3^{èmes} feux de stop

Béquet arrière MS-Design

Fig. 1

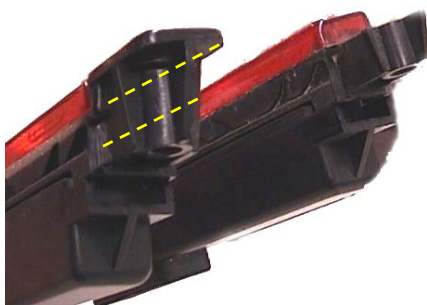
En cas de défaillance (par pénétration d'eau) du 3^{ème} feu de stop intégré dans le béquet arrière MS-Design, il est possible d'employer en remplacement le 3^{ème} feu de stop Hella 2DA 005 739-117. Pour ce faire et à l'aide d'une petite scie à main, il suffit de découper les angles conformément à l'original. Le feu d'origine est reproduit en haut et/ou à droite (fig. 1 + 2). Il faut travailler les logements de fixation à droite et à gauche. Ce faisant, la zone située entre les repères doit rester intacte (fig. 2)
